PIANO DI LOTTIZZAZIONE IN ZONA G15 e G16 IN LOCALITA' "MARANA" - GOLFO DI MARINELLA

LAVORI DI COSTRUZIONE DELL'AMPLIAMENTO DEL PORTO CON ANNESSI SERVIZI E EDIFICI COMMERCIALI VERIFICA DI ASSOGGETTABILITA' A VIA

Tavola n° 1.1	ELABORATO Integrazioni volontarie	Data Gennaio 2020 Scala -
-------------------------	---	------------------------------------

Figura 1: Elementi del progetto del lotto 1

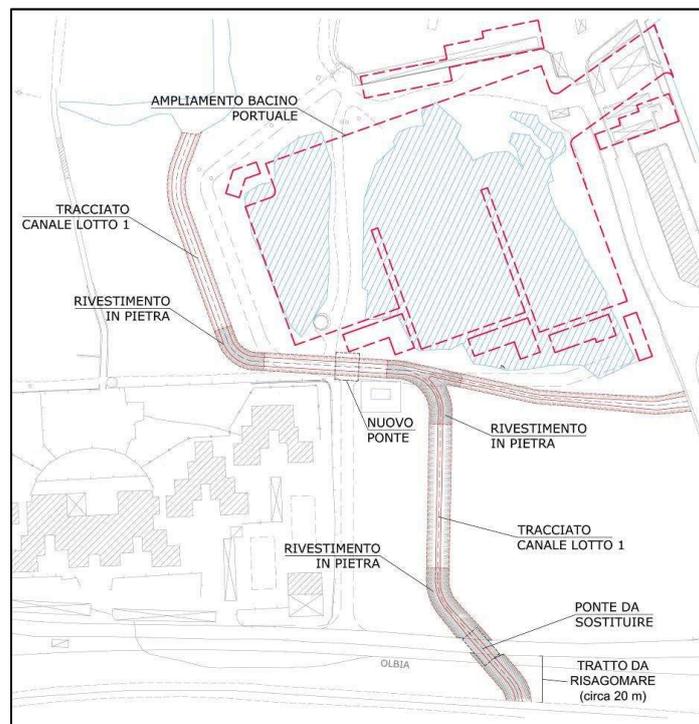
A tale soluzione si è arrivati a seguito alla richiesta della Direzione generale della Agenzia regionale del distretto idrografico della Sardegna di estendere lo studio idraulico anche alle zone ubicate a monte dell'area interessata dal P. di L.

Richieste, integrazioni e approfondimenti hanno portato all'attuale situazione di individuazione di due ambiti di intervento denominati LOTTO 1 e LOTTO 2.

IL LOTTO 1 riguarda l'ampliamento dello specchio acqueo portuale di Marana e il rio Nodu Mannu che corrisponde al progetto in Studio ed la cui realizzazione delle opere rientra competenze del proponente.

I vari passaggi autorizzativi sono stati riportati nella Delibera del Consiglio Comunale n 68 del 2018 (allegato 15 allo Studio preliminare Ambientale). Successivamente a questo punto è stato richiesto dall'Amministrazione Comunale la scissione dell'intervento in due Lotti funzionali come descritti (Lotto 1 e Lotto 2).

Tale impostazione è stata condivisa dalla Direzione generale Agenzia regionale del distretto idrografico della Sardegna che con lettera prot 10750 del 12/11/2019 (ALLEGATO INTREGRAZIONI 5) esprime parere positivo alla scissione in attesa degli studi di compatibilità specifici per i due lotti.
